Ministerio de Educación
de la República Dominicana
OFICINA DE COOPERACIÓN
INTERNACIONAL

Oficina de Cooperación Internacional del Ministerio de Educación
CIRCULAR DE RESPUESTA A LOS OFERENTES 01

Adquisición e Instalación De Equipos De Cocina Para 54 Centros Educativos En Distintas Provincia del País.

ESTUFA DE 2 HORNILLAS,
P-50

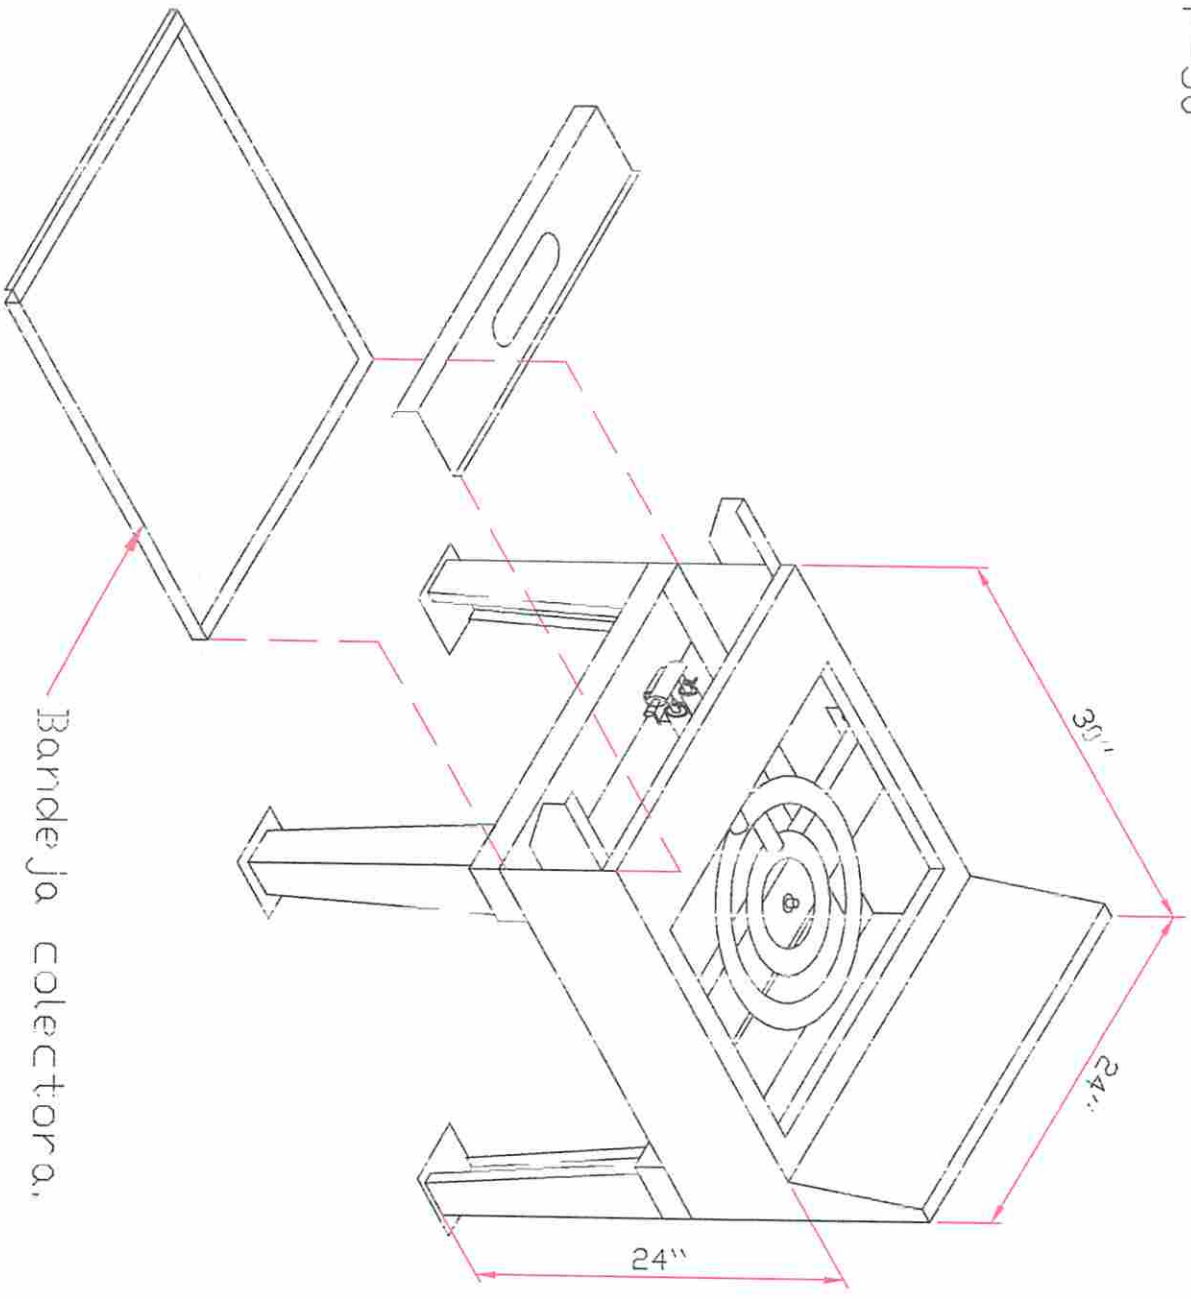
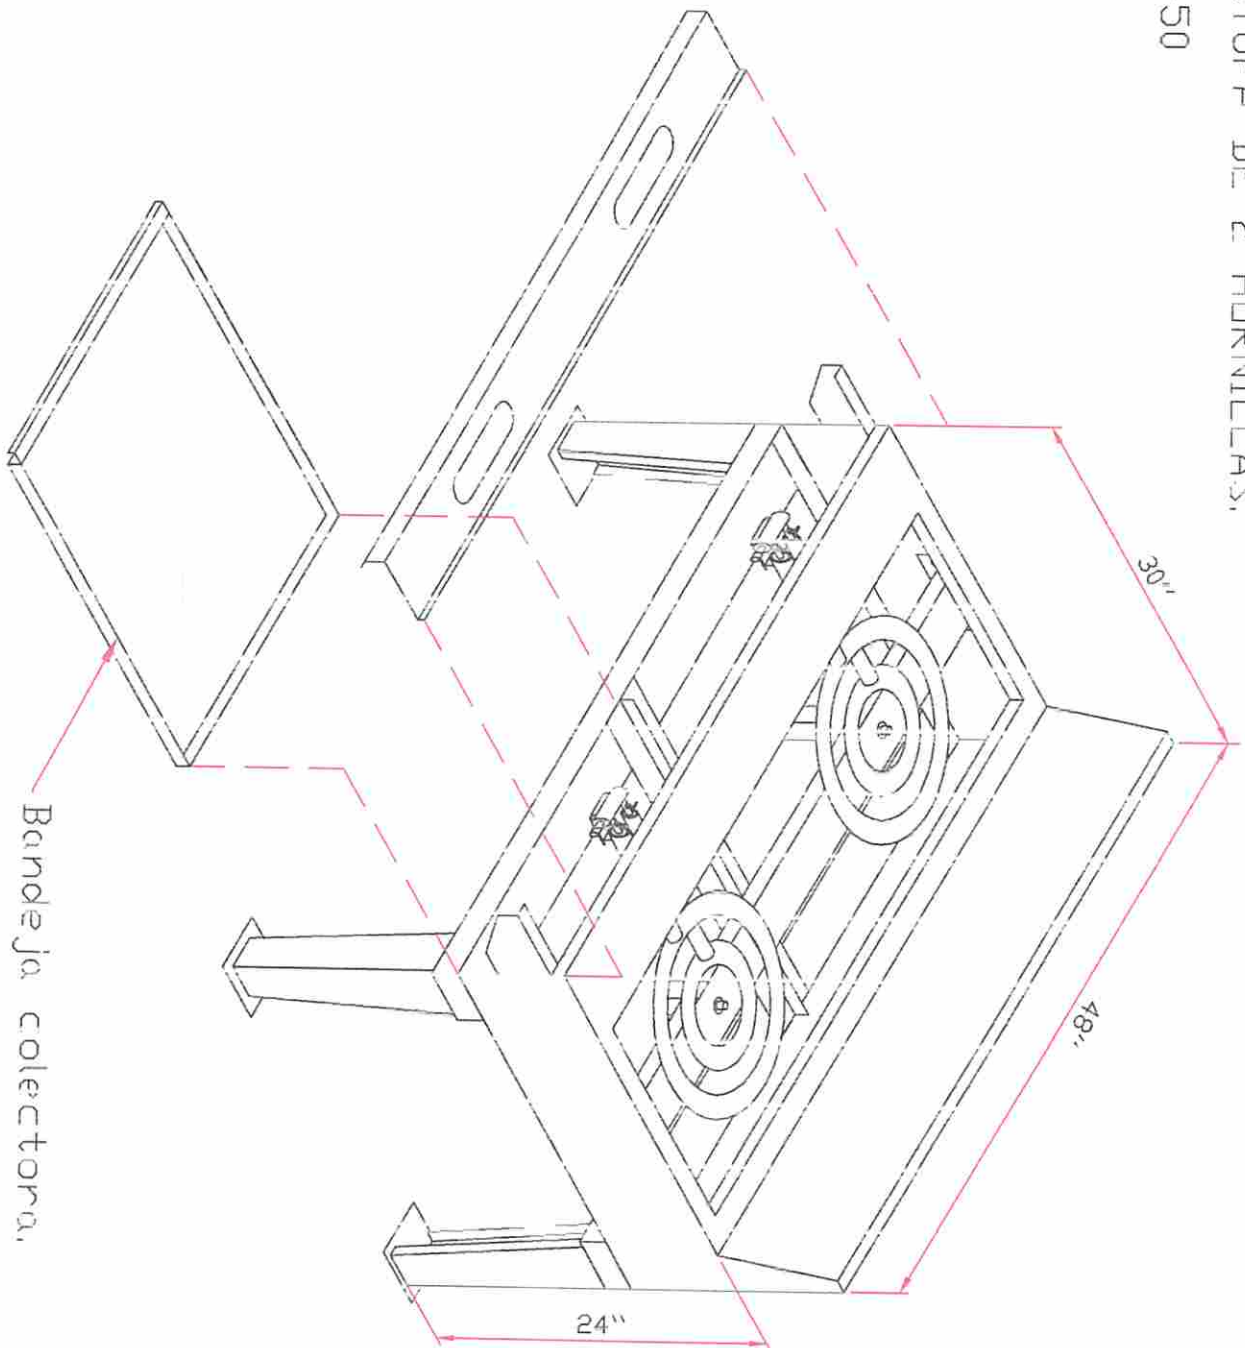
P. 12 ¿Los estufones de piso que ponen en el pliego de condiciones no tienen ninguna seguridad, recomendamos poner estufones profesionales que tengan seguridad ya que son niños los que están en las escuelas como usuarios de beneficios?

R. 12 Los estufones requeridos se especifican que deben de ser construidos bajo las normas nsf y han sido asignados al sector de las mypimes para dar apoyo a la industria nacional. los oferentes deberán ofertar según las especificaciones técnicas en el pliego de condiciones específicas. (ver planos adjuntos)
